Rapport de contrôle d'installations électriques à basse et à très basse tension

RÉF. 144/2024/73543/01:1

DATE DU CONTRÔLE 29/07/2024 (16:10 - 16:55) **AGENT VISITEUR** Sébastien Nicolay
ADRESSE DU CONTRÔLE Rue Noire Fontaine 7 - 4624 Fléron **TYPE DE CONTRÔLE** Visite de contrôle vente ancienne installation (8.4.2.)

Schéma(s) unifilaire(s) de l'installation

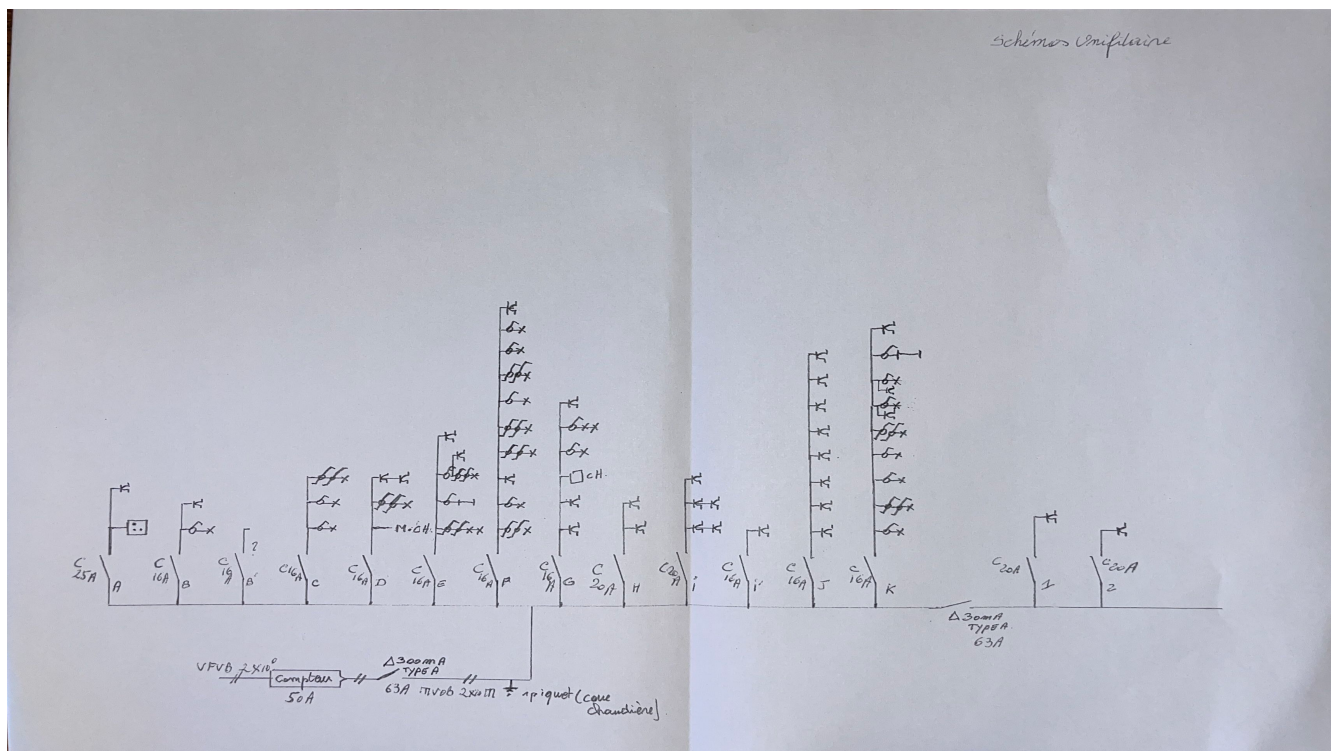
- Les schémas unifilaires et plans de position ne sont pas conformes. - 3.1.2.;6.4.6.;6.5.7.;9.1.2.
- La section de pontages dans le(s) tableau(x) électrique(s) n'est pas adaptée aux calibres de dispositifs de protection contre les surintensités. - 4.4.1.5.

- Les schémas unifilaires et plans de position ne correspondent pas à la réalité. - 3.1.2.;6.4.6.;6.5.7.;9.1.2.
- N'est pas renseigné sur les schémas unifilaires et plans de position l'adresse de l'installation, les coordonnées du responsable des travaux et du propriétaire. Ces derniers devront signer et dater ces schémas. - 3.1.2.;6.4.6.;6.5.7.;9.1.2.

- Les plans et schémas seront à adapter en fonction des travaux de mise en conformité qui seront réalisés.
- La prise de terre n'a pu être mesurée, elle sera à vérifier lors du prochain contrôle.
- L'habitation étant meublée et les plans n'ayant pas été fournis, il se peut que tout n'a pu être vérifié.
- La liaison équipotentielle supplémentaire pour la baignoire métallique n'est pas visible et vérifiable (email ou autre).
- Les schémas unifilaires et plans de position doivent renseigner l'adresse de l'installation, les coordonnées du responsable des travaux et du propriétaire. Ces derniers devront signer et dater ces schémas.
- Personne n'est présent lors du contrôle.
- L'appareillage électrique fixe ou à poste fixe suivant n'est pas présent - machine à laver/ sèche-linge
